监理工程师通知单

工程名称：华直当阳市庙前镇 4*20MWp 地面分布式农光互补光伏发电项目

编号：HZDYM-Q-CZZH-TZ-084

事由：关于 23 区施工质量相关事宜

光伏板高低落差大、存在遮挡现象

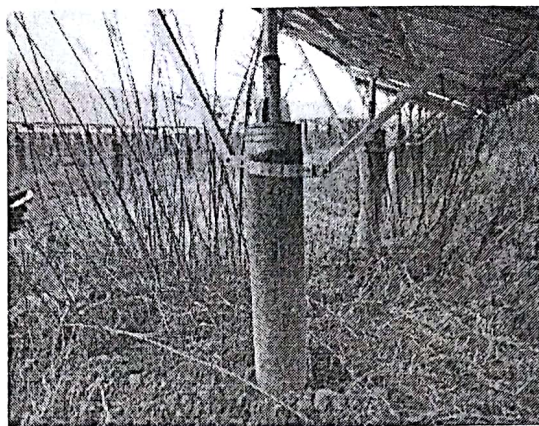
1. 部分光伏板高低落差大、存在遮挡现象。
2. 部分组件安装倾斜角不符合设计要求。
3. 部分支架抱箍未紧固、倾斜。
4. 支架立柱螺栓未紧固。
5. 部分场区围栏安装未完成。
6. 部分支架基座与桩帽焊缝不合格，桩帽焊渣未清理，部分桩帽有生锈迹象，部分桩帽除锈防腐施工未做。
7. 箱逆变平台预埋件防腐防锈未施工。
8. 汇流箱箱逆变防火封堵施工不到位，防火泥有脱落现象。
9. 部分接地扁铁焊接面不合格，埋深不够，未做防锈处理，黄绿漆施工不到位。
10. 部分组件压块安装不到位。
11. 部分区域电缆标识牌、标识桩、警示标志未安装。
12. 箱变漏油池未安装。
13. 箱逆变平台爬梯下方未做基础，防腐防锈未施工。
14. 箱逆变平台防护栏杆未接地施工。
15. 汇流箱支架、螺栓有锈蚀现象。
16. 支架接地连接不符合设计图纸要求。
17. 部分光伏电缆穿管材料使用软管。
18. 其他未尽事项请根据施工合同和设计图纸施工完成。

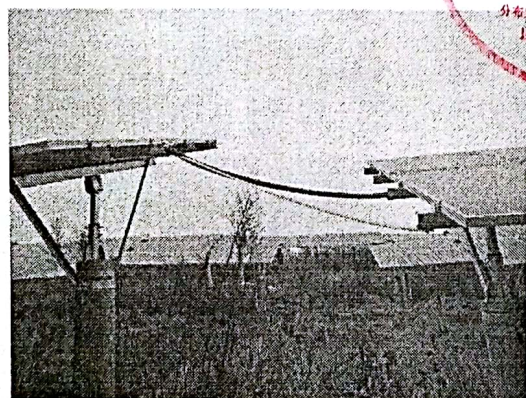
汇流箱防火封堵不到位

接地扁铁未刷黄绿漆

接地扁铁搭接长度偏短

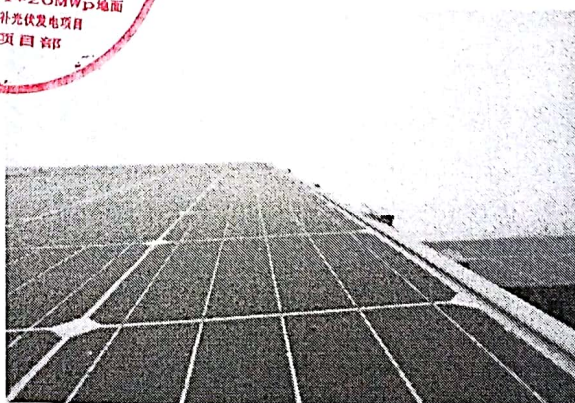
汇流箱支架、螺栓锈蚀

支架接地连接不符合设计要求
